Projet d'évolution de l'Unité de Valorisation Énergétique de Taden

Mémoire en réponse à la demande de
compléments de la DREAL datant du 07 Mai
2024

Numéro du Projet : 23NNP117

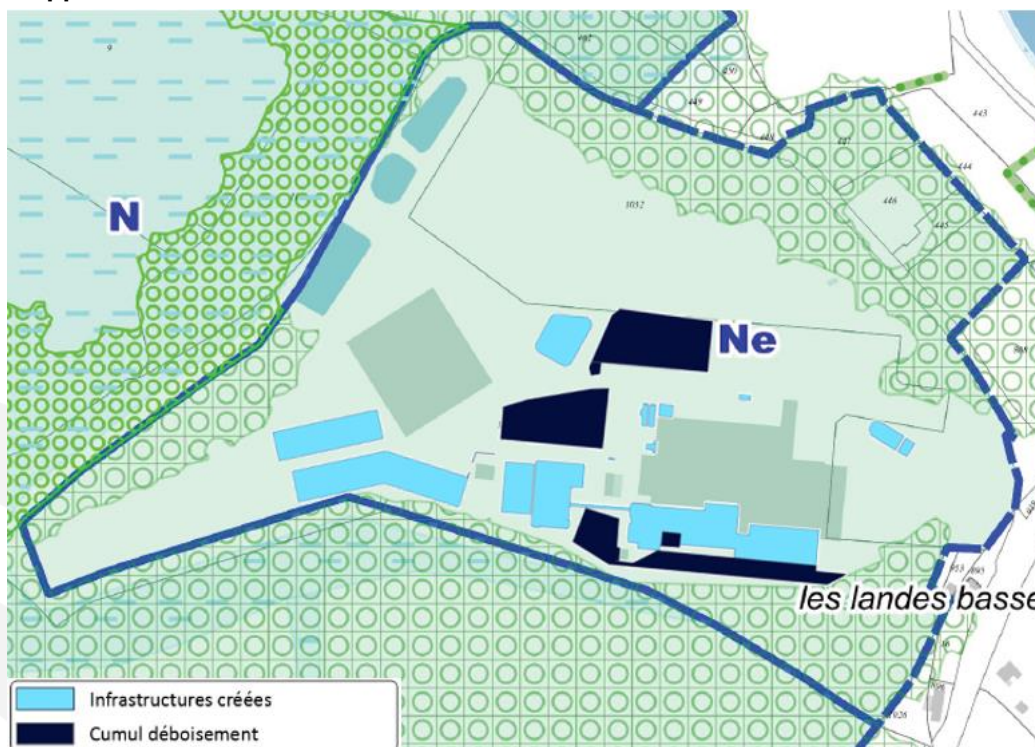
L'étude d'impact n'est pas suffisamment explicite sur les travaux de déboisement envisagés et la compatibilité du projet au PLUi. Il est impératif que le dossier soit complété par un état des lieux exhaustif sur ce sujet ainsi qu'une conclusion claire sur la compatibilité intégrale du projet au PLUi.

La conclusion de l'analyse de la compatibilité au projet d'évolution de l'UVE de Taden avec le PLUi de Dinan Agglomération et présentée au paragraphe 8.2.3 de la PJ04c – Etude d'impact reste inchangée par rapport au PLUi modifié : le projet est bien **compatible avec la modification n°3 du PLUi de Dinan Agglomération** :

En particulier vis-à-vis de la présence d'un « espace boisé classé » (EBC) à proximité immédiate du site existant, la surface de déboisement d'environ 4 900 m² prévue par le projet a été réfléchi pour être **intégralement en dehors du zonage EBC de ce PLUi modifié en cours d'approbation** comme l'en atteste la carte suivante :

Les paragraphes 3.12.1 et 8.2.3 de la PJ04 – Etude d'impact seront mis à jour pour intégrer ces éléments.

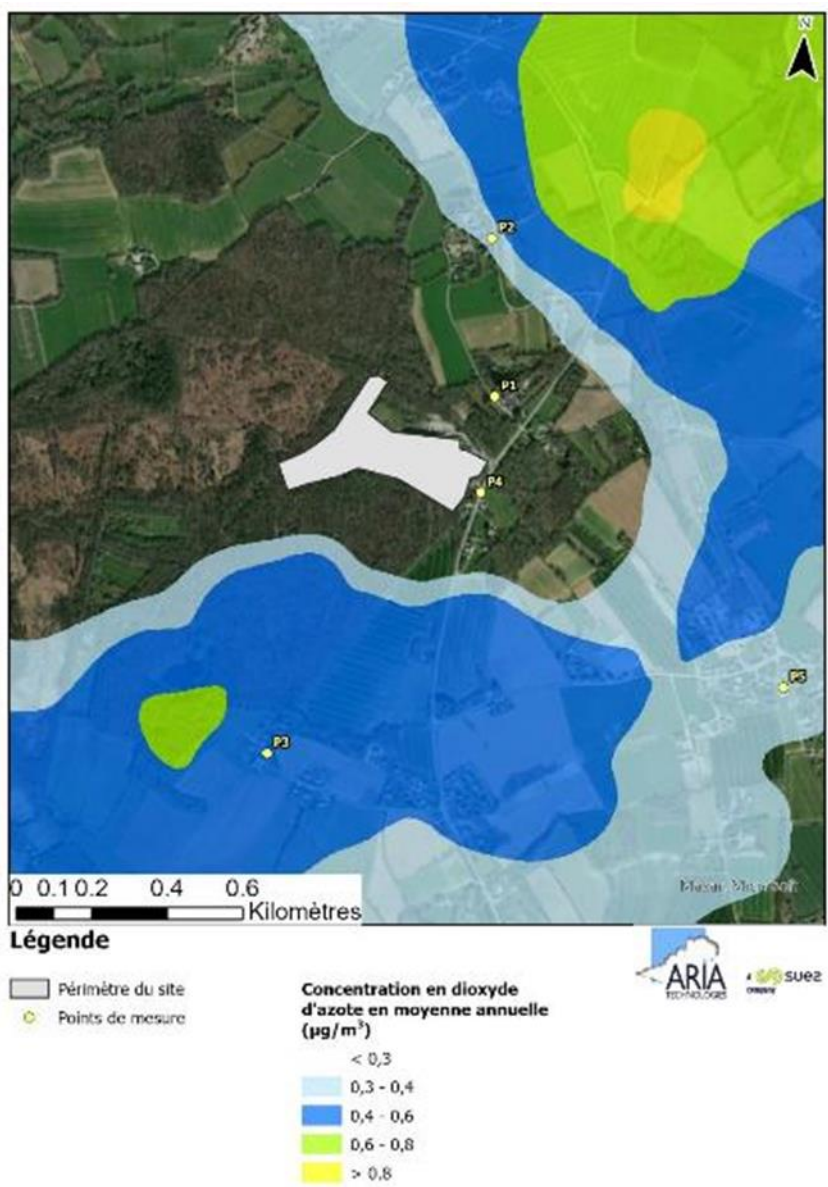
Obs 30 : Rose des vents

Cf p.46/167 : Compléter la figure 12, illustrant l'implantation des points de mesures, par la rose des vents, pour permettre aux lecteurs d'apprécier leur pertinence par rapport aux vents dominants.

Dans la pièce PJ04-Annexe_IEM-ERS, au §7.2 Campagne de mesure in situ, la figure 29 Localisation des points de mesure a été mise à jour avec la rose des vents.

Nouvelle carte de localisation des points de mesure intégrant les résultats de la modélisation :

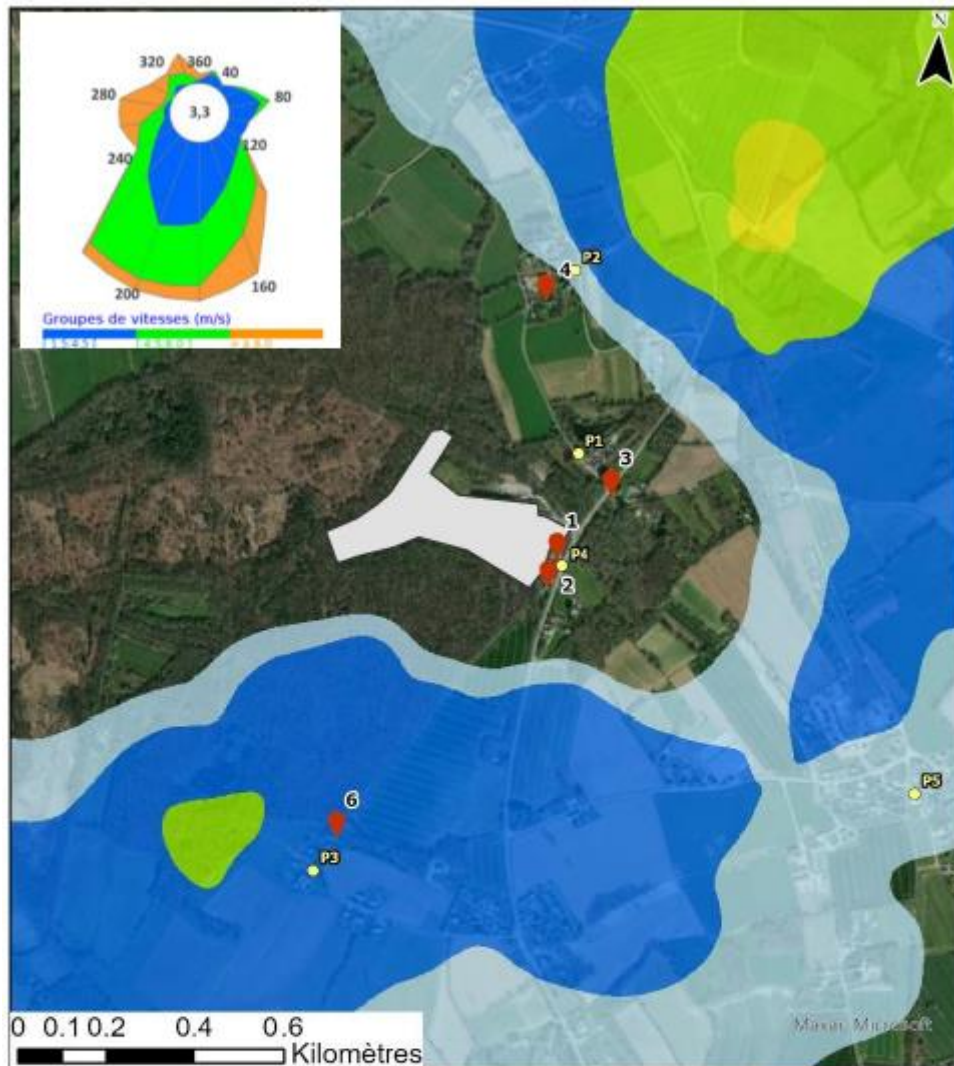
Le dossier doit comprendre un plan permettant de localiser conjointement les points de surveillance environnementale et les mesures réalisées dans le cadre de l'étude d'impact sanitaire.

Par ailleurs, le pétitionnaire doit se positionner sur la nécessité de mettre à jour les modalités de la surveillance environnementale effectuée annuellement au regard de ces éléments.

Dans la pièce PJ04-Annexe_IEM-ERS, au §7.2 Campagne de mesure in situ, la figure 29 Localisation des points de mesure a été mise à jour en intégrant les résultats de la modélisation.

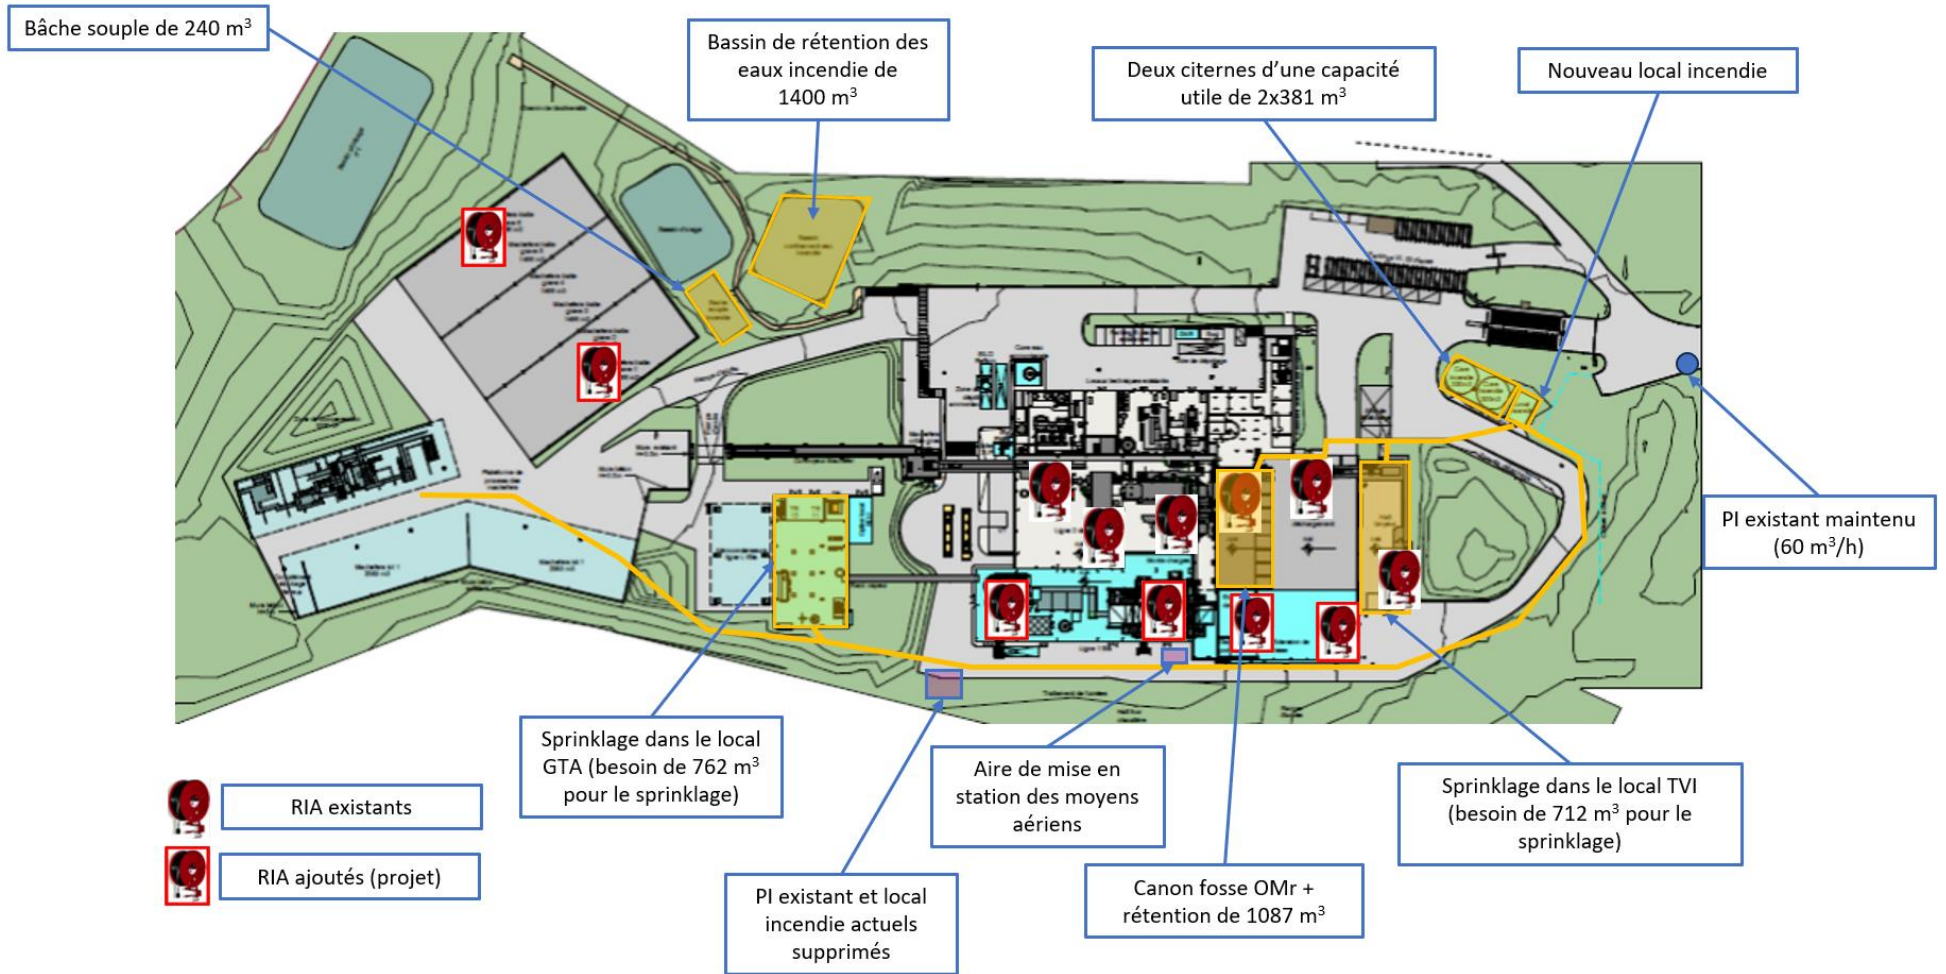
Les caractéristiques des installations de sprinklage sont à fournir pour une meilleure compréhension notamment de l'organisation des différentes réserves d'eau sur le site mais également l'appréciation des moyens de confinement. Il apparaît notamment une incohérence sur le volume des réserves présentées dans le plan masse (2 réserves de 300m³ unitaires) et le volume nécessaire pour la lutte interne actuelle évaluée à 712 m³.

Le plan synthétique présenté ci-après des moyens de lutte contre l'incendie a été ajouté au dossier de plan PJ02 ainsi que dans la PJ49 en synthèse du paragraphe 10.2.2.5 Besoins en rétention d'eaux d'extinction en cas d'incendie.
